**Avis délibéré sur la
demande d'Autorisation Environnementale
pour le projet de parc éolien
les Beaux Piliers sur la commune de
Luçay-le-Libre (36)**

N°MRAe CVL-2025-
6648/A P

Avis délibéré de la MRAe Centre-Val de Loire n°CVL-2025-6648/A P en date du 31 octobre 2025

Plan de masse du projet

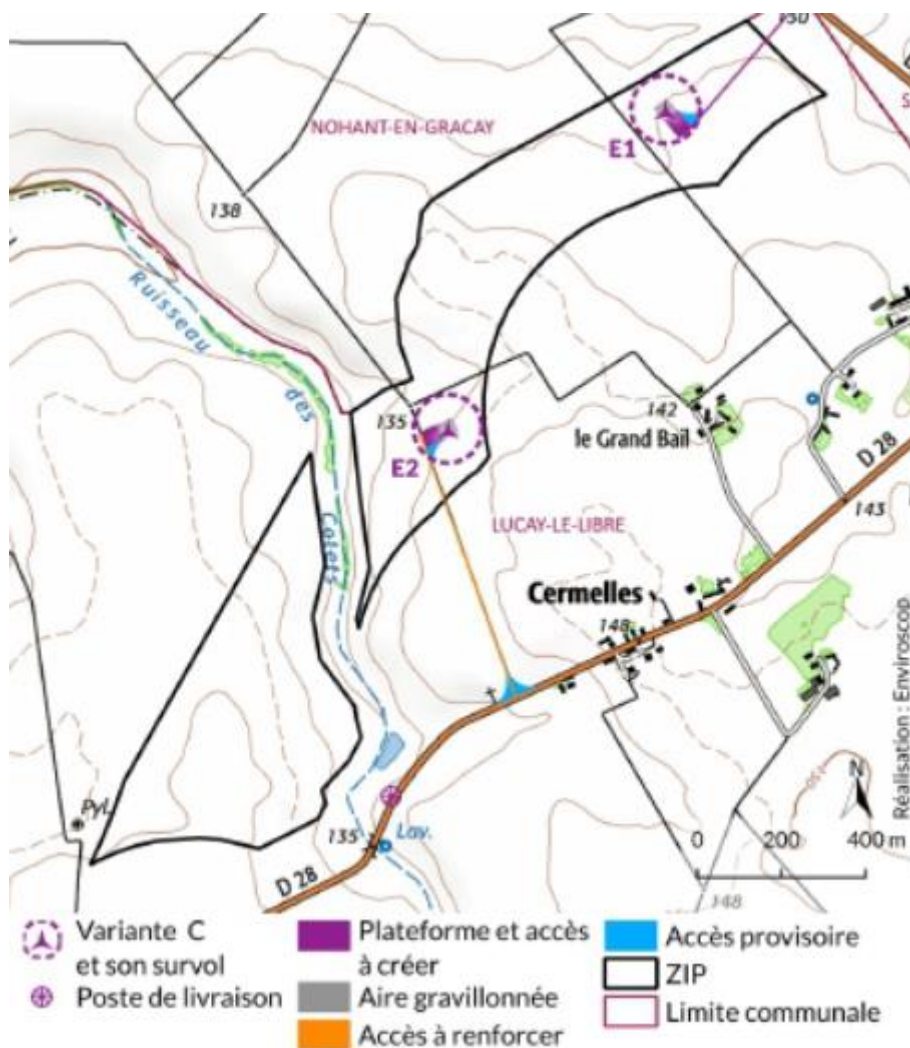
Plusieurs scénarios d'implantation ont été envisagés en vue de rechercher le moindre impact environnemental. L'analyse des différentes variantes propose trois configurations comportant selon les cas 3 ou 2 éoliennes en les comparant sur la base de critères techniques, acoustiques, paysagers, humains et environnementaux.

La variante C est présentée comme ayant la meilleure appréciation globale. Cette variante comporte 2 éoliennes dont la garde basse est de 30 m.

Le dossier ne présente pas de démarche de recherche de localisation de substitution.

Hypothèses de tracés de raccordement externe

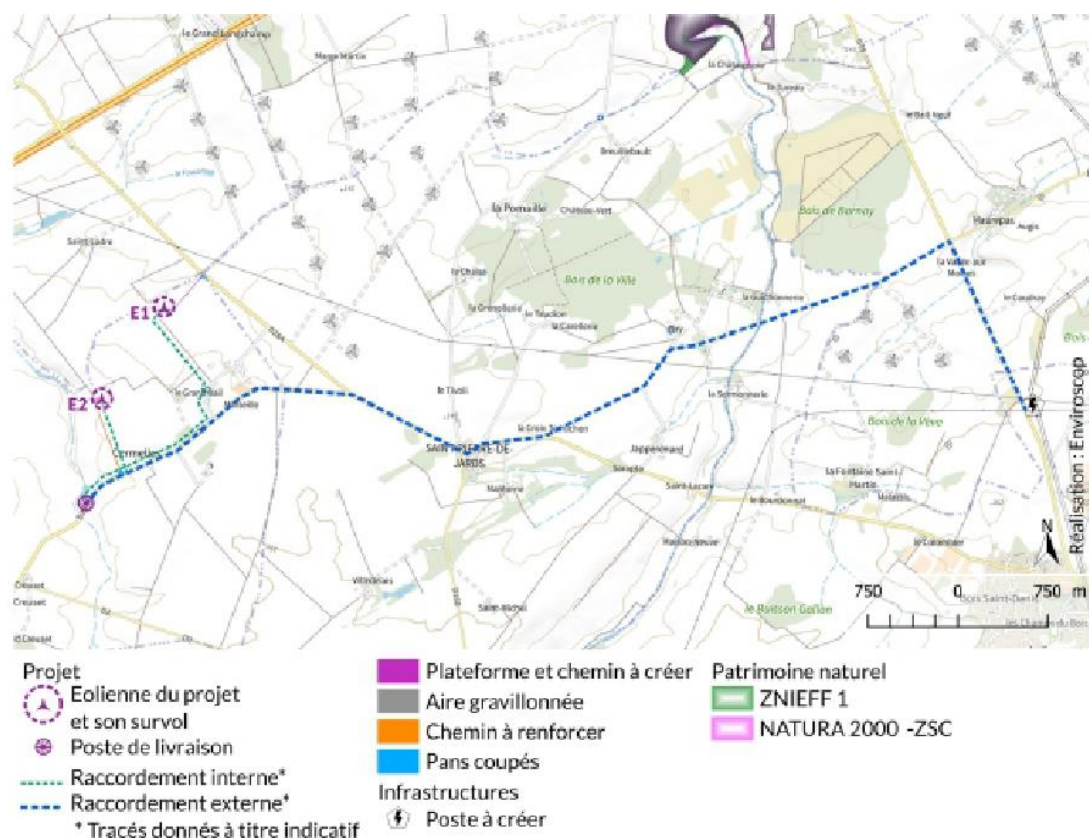
Le pétitionnaire présente, de manière proportionnée, les impacts liés au raccordement électrique externe.

Le pétitionnaire indique, à juste titre, que c'est le gestionnaire de transport public d'électricité qui choisira la solution de raccordement suite à l'obtention de l'autorisation environnementale.

L'étude présente le cheminement prévisionnel du raccordement électrique du projet au poste source INDRE 1 (à créer) susceptible de recevoir l'énergie produite par le parc éolien. Le linéaire de câblage maximal envisagé est de l'ordre de 10 km (Poste d'Indre 1). Le raccordement externe prévoit notamment le franchissement du ruisseau de l'Herbon ainsi qu'un petit cours d'eau sans toponyme. Le raccordement devrait se faire sur les accotements existants du pont pour le passage de la voirie, sans passage en souille. Dans tous les cas, le tracé du raccordement privilégie le suivi des voies routières afin de limiter les impacts sur le milieu naturel. De plus, aucune zone d'enjeu biologique et écologique ne sera traversée.

Contexte éolien du projet

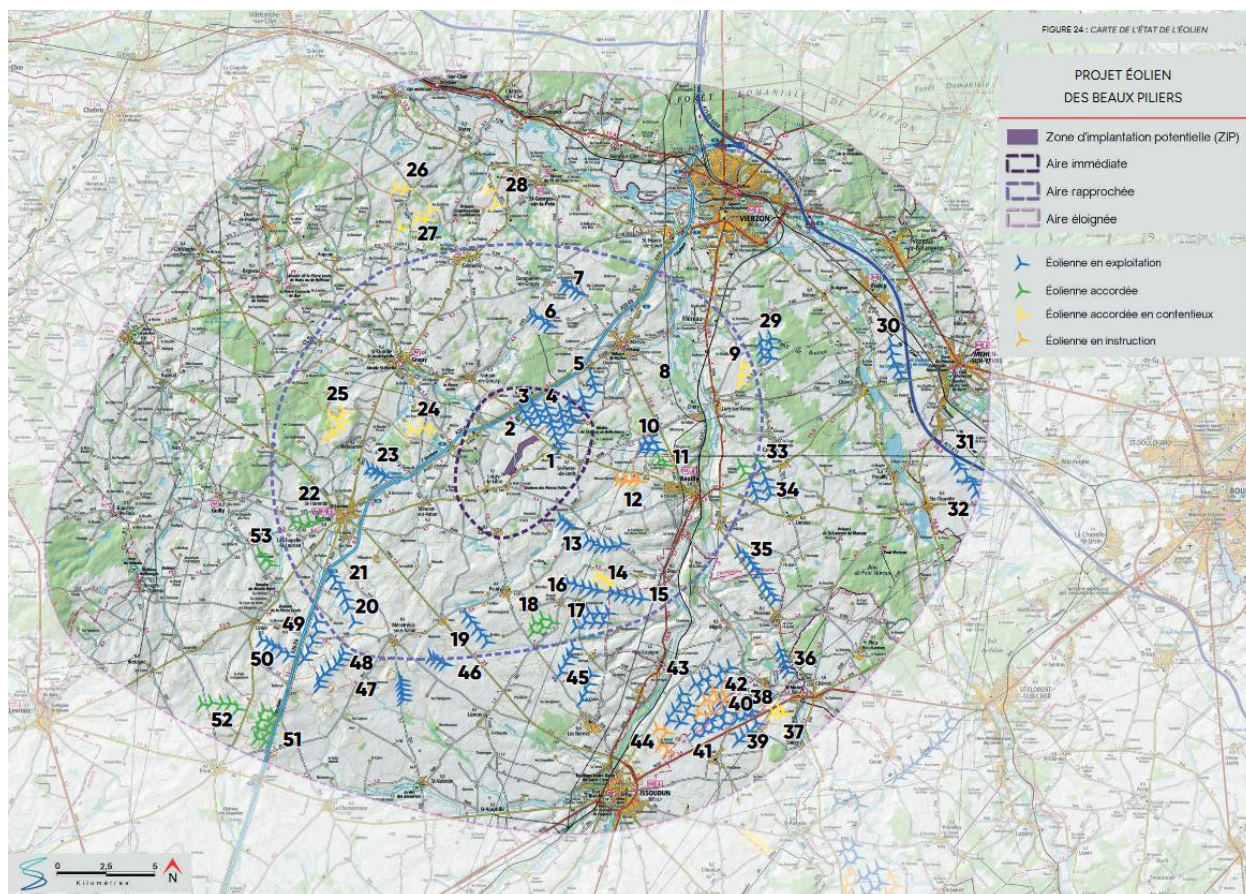
Le contexte éolien du projet prend en compte 54 des 56 parcs éoliens ou projets de parcs éoliens implantés dans les aires d'étude (il manque les deux parcs refusés et en contentieux évoqués précédemment).

La présence de nombreux autres parcs dans l'aire d'étude affecte déjà les espaces de respiration sur le territoire. En effet, **la quasi-totalité des bourgs étudiés (Giroux, Luçay-le-Libre, Nohant-en-Graçay, Paudy, Saint-Pierre-de-Jards et Cermelle) affiche 2 à 3 seuils d'alerte atteints dès l'état initial, et seul un bourg, Nohant-en-Graçay, voit un de ses seuils d'alerte déclenché après l'introduction du projet.**

Des effets de saturation visuelle sont donc déjà présents sur le territoire étudié, la présence du parc éolien des Beaux Piliers n'entraîne le dépassement que d'un nouveau seuil d'alerte. L'implantation de ces deux éoliennes vient s'inscrire dans un paysage fortement anthropisé par les engins industriels où le motif éolien est intensément présent, occasionnant de ce fait, un mitage important du paysage. Le projet ne dégrade pas de façon significative le seuil de saturation mais augmente l'indice de densification.

Bien que le projet modifie peu les indices existants, **l'autorité environnementale relève que son implantation accentue la prégnance des éoliennes dans un paysage déjà saturé d'éolien et renforcera la surcharge visuelle en diminuant les percées.**
